Návrh DIO - dotčený úsek, oprava povrchu

3b. etapa

Bc. Marcela Kaldová
Plzeňský kraj
26.06.2024 17:02

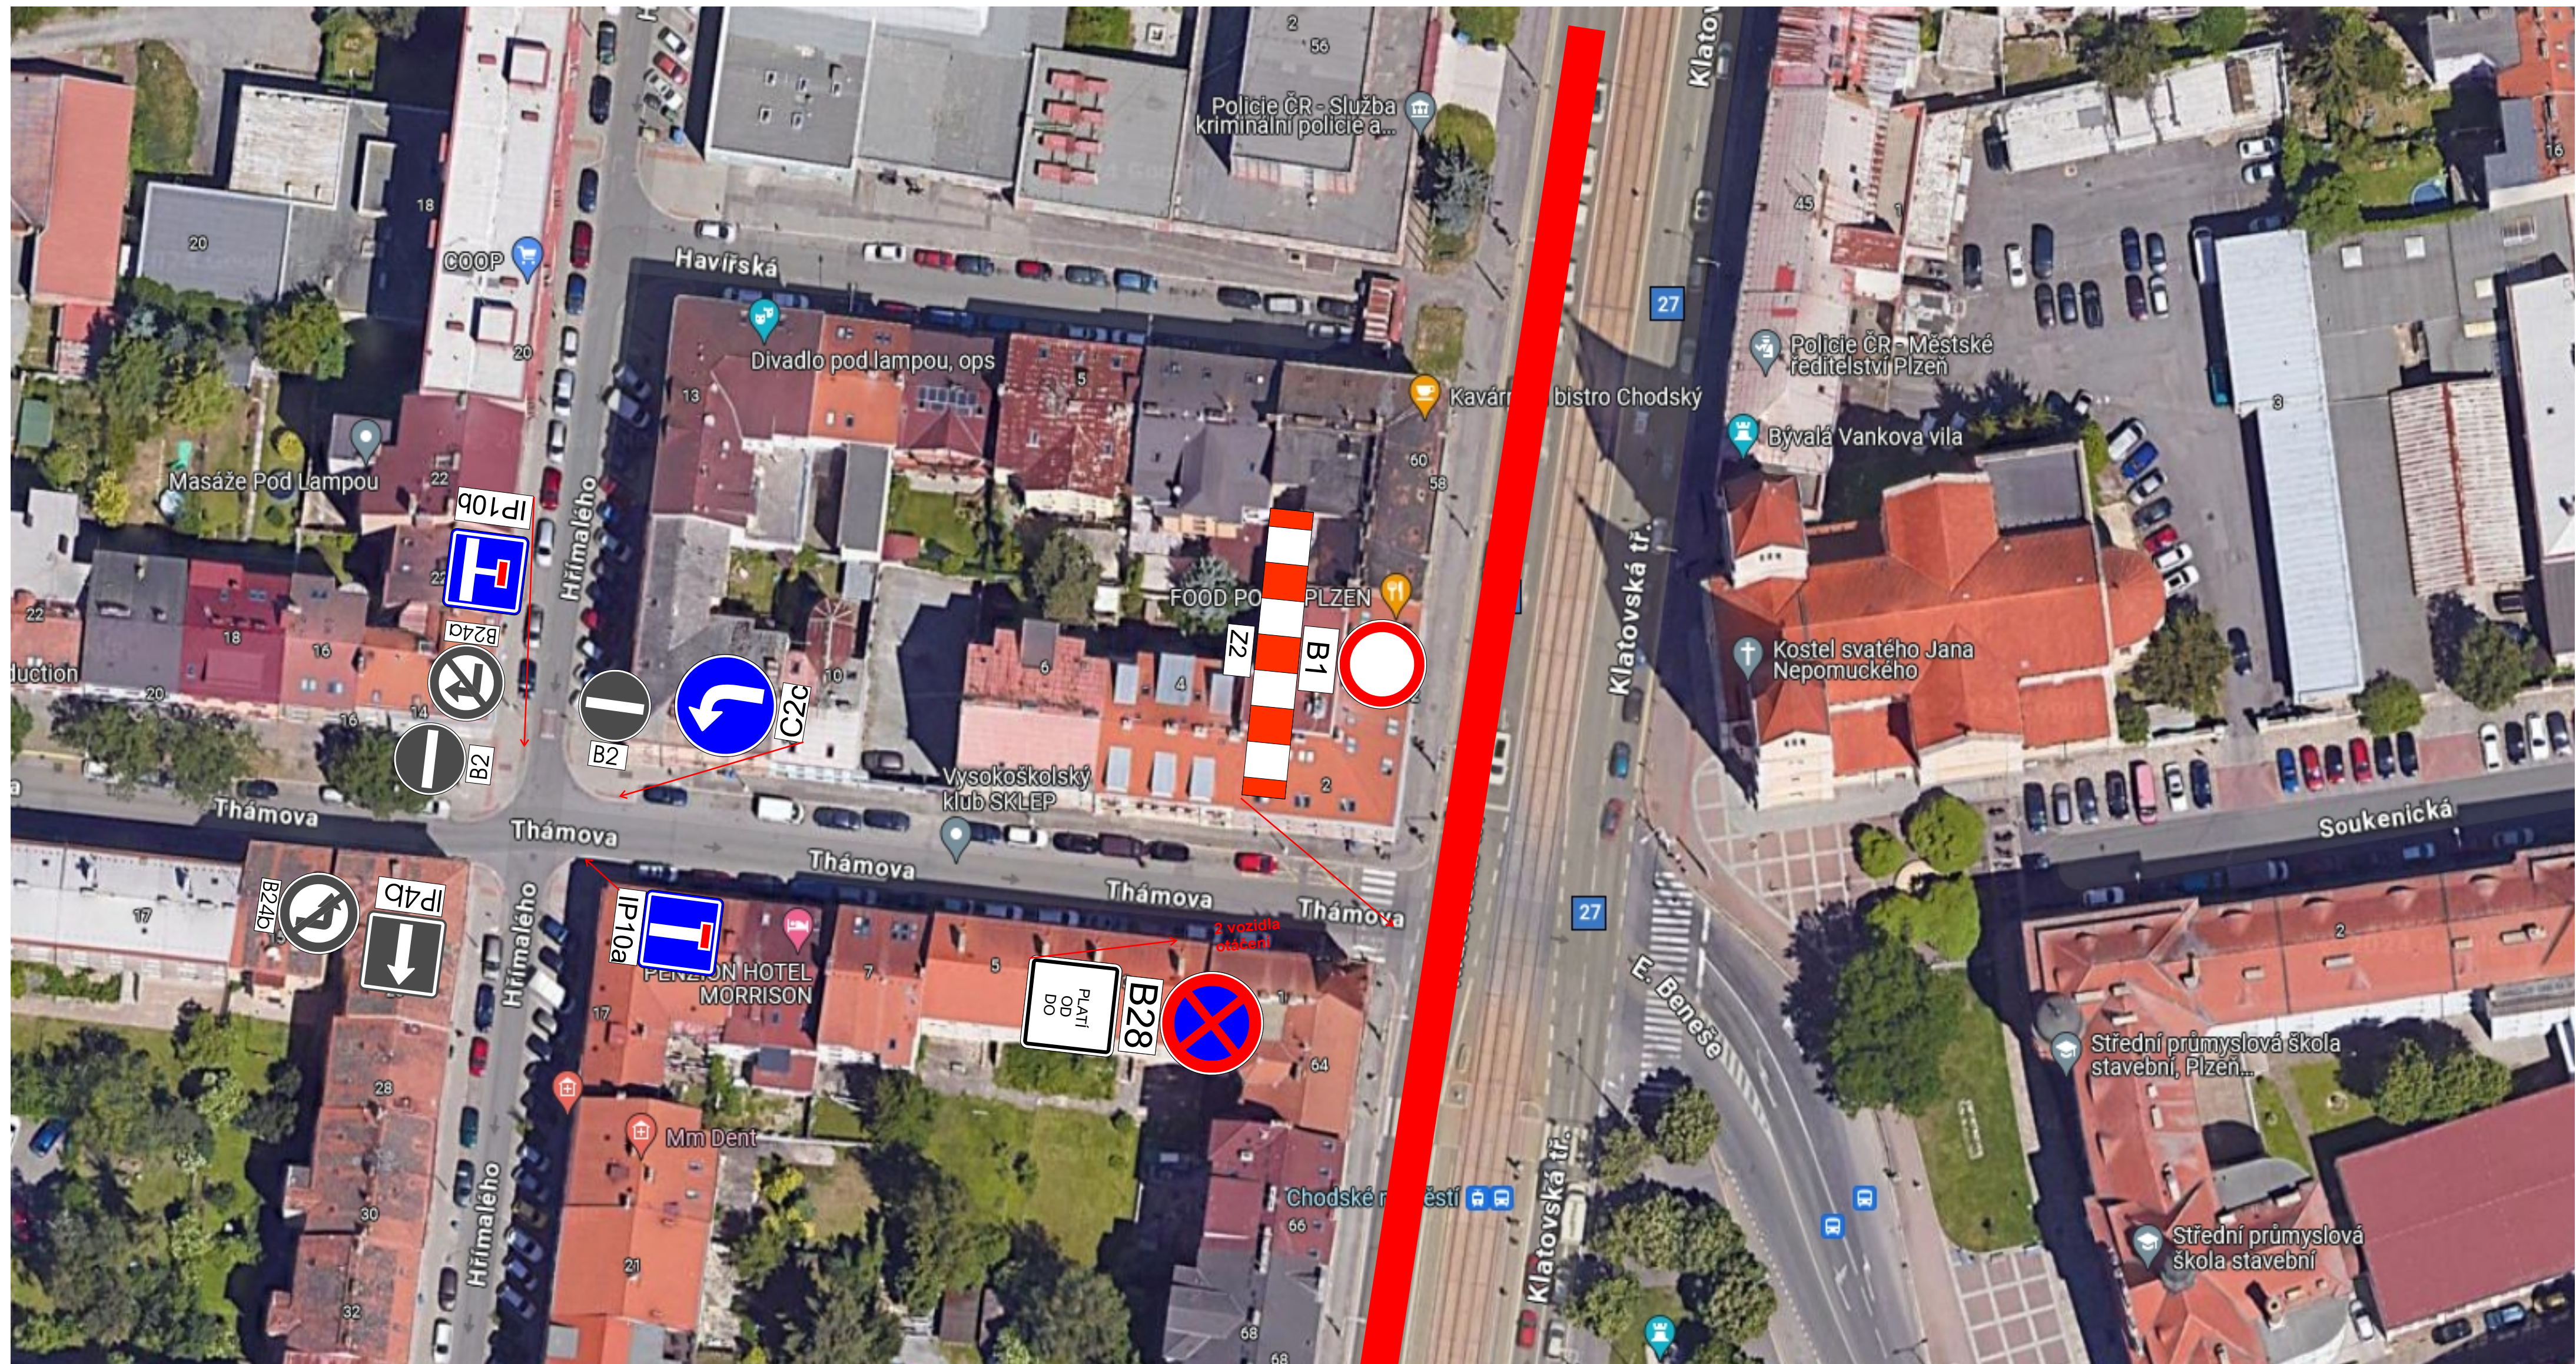
přechod pro chodce,
musí být zajištěn průchod (vyznačen koridor 1,50m) nebo přechodová lávka

Návrh DIO - dotčený úsek, oprava povrchu

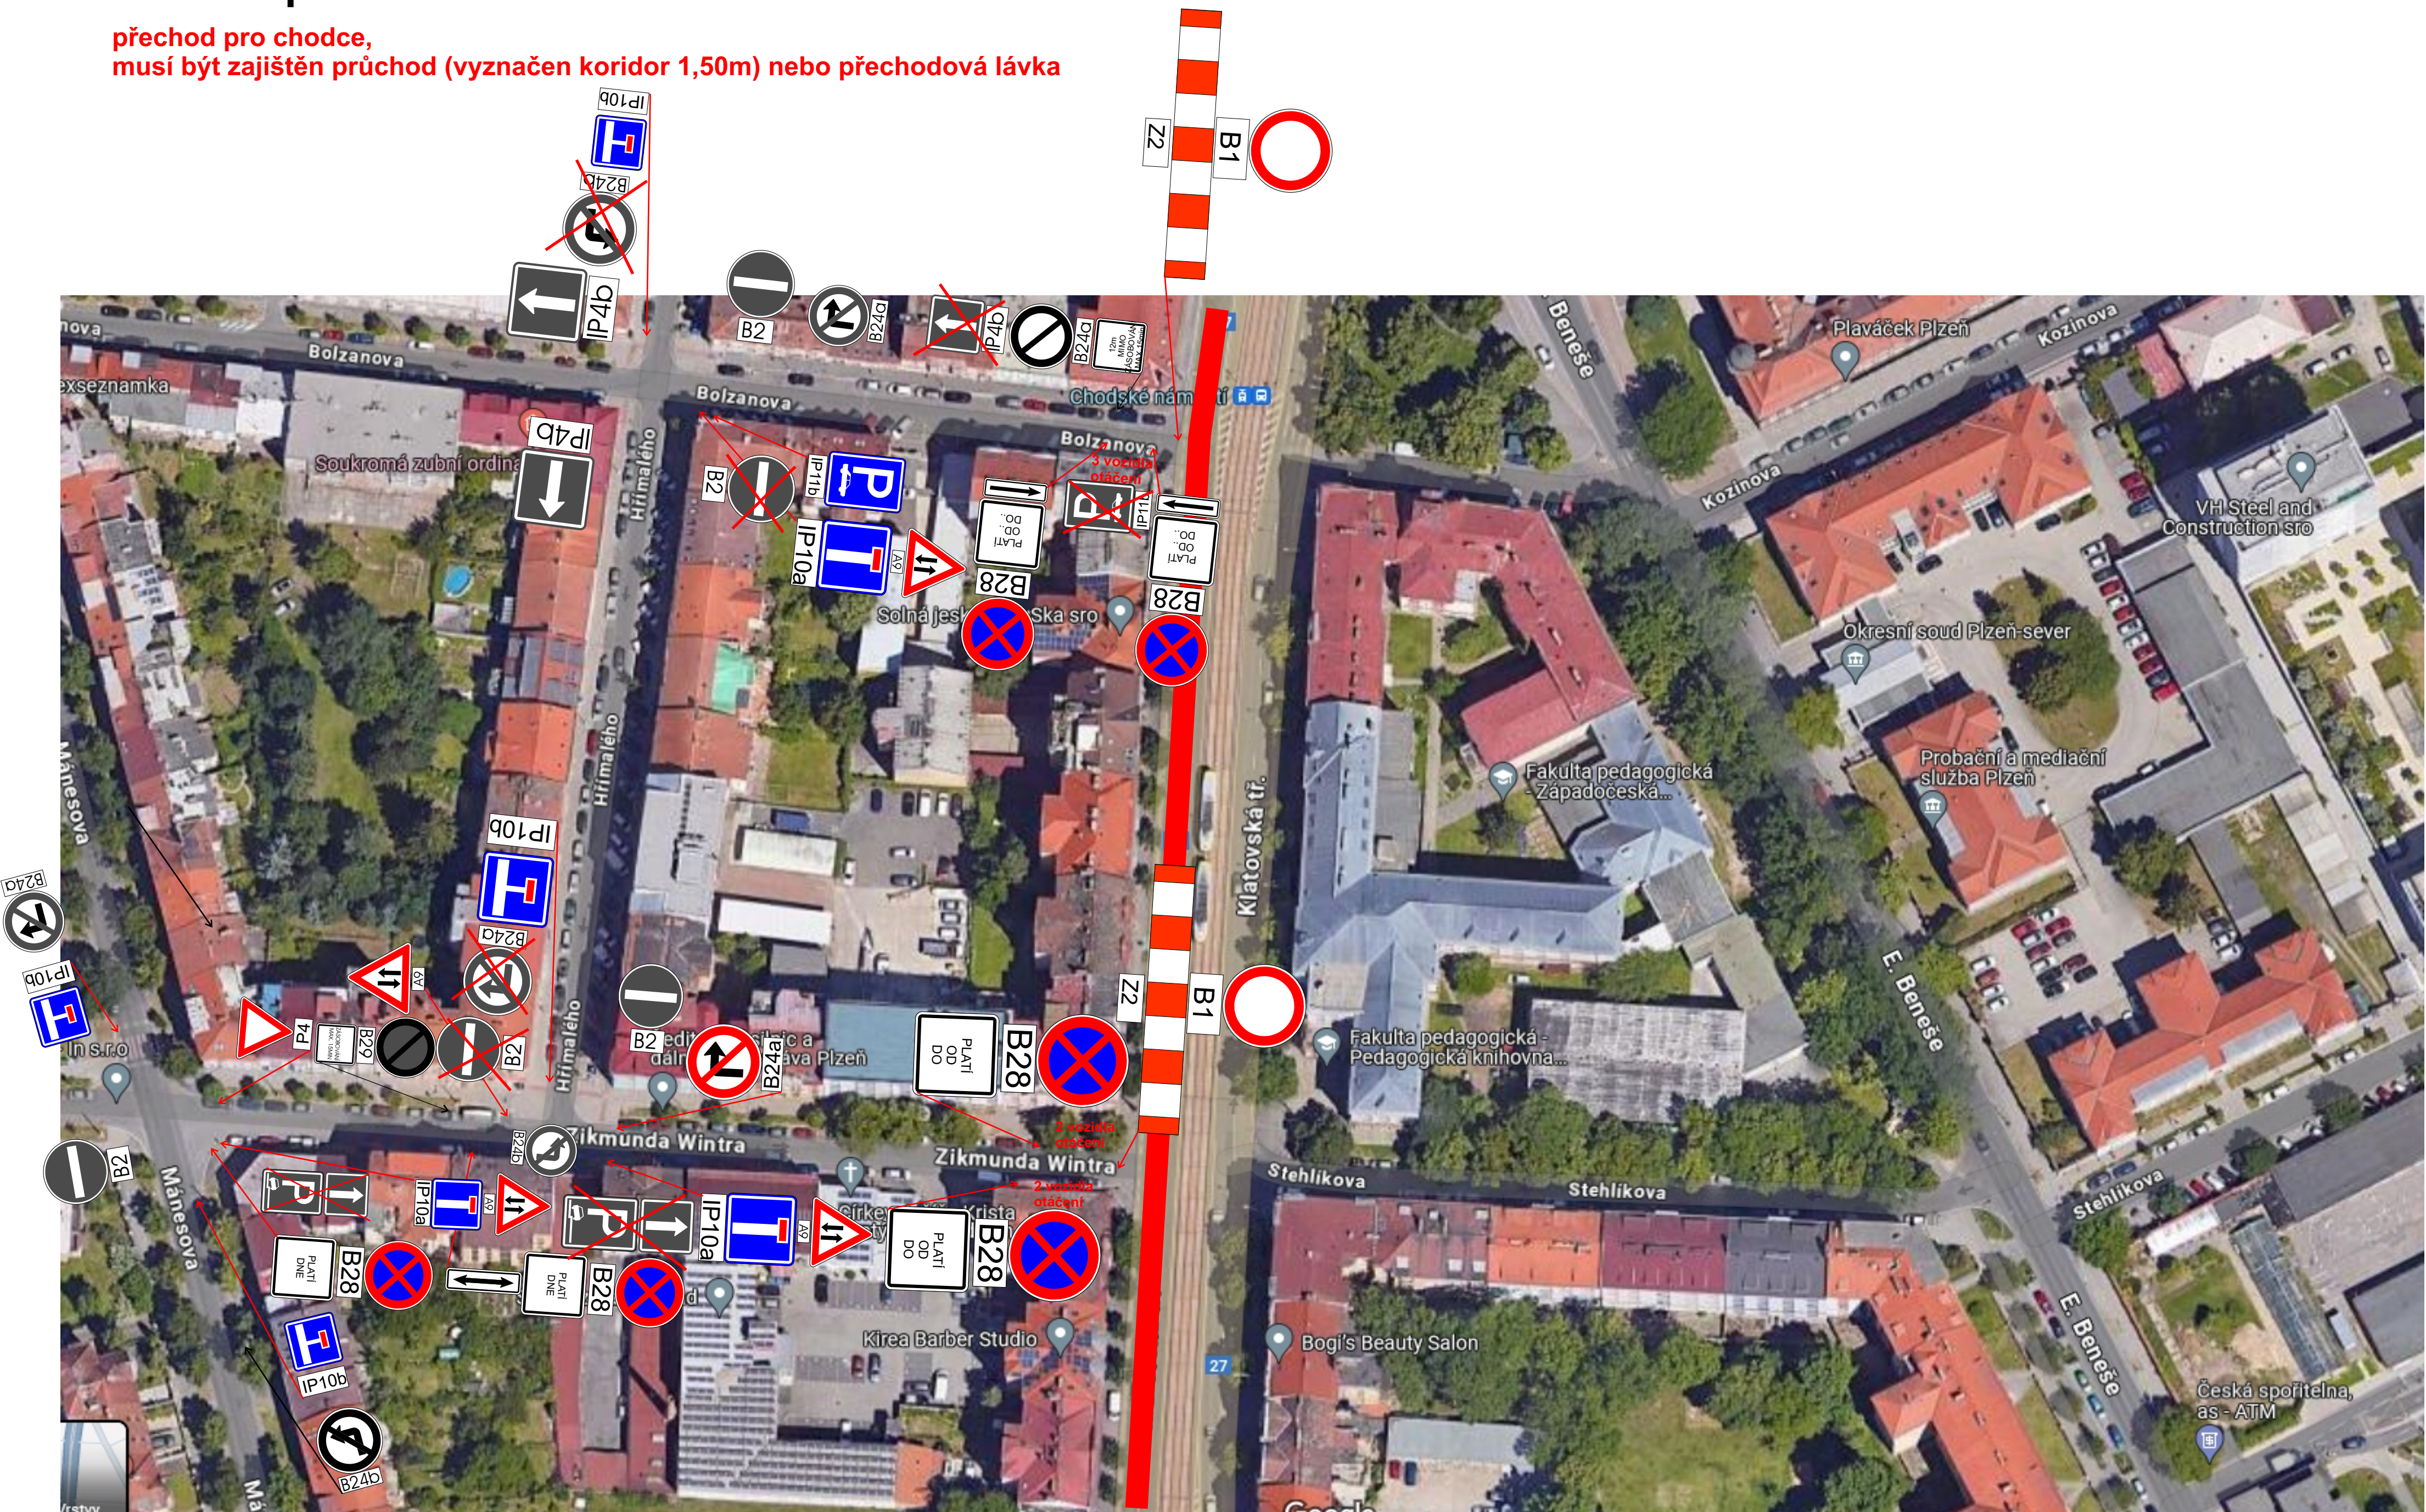
přechod pro chodce,
musí být zajištěn průchod (vyznačen koridor 1,50m) nebo přechodová lávka
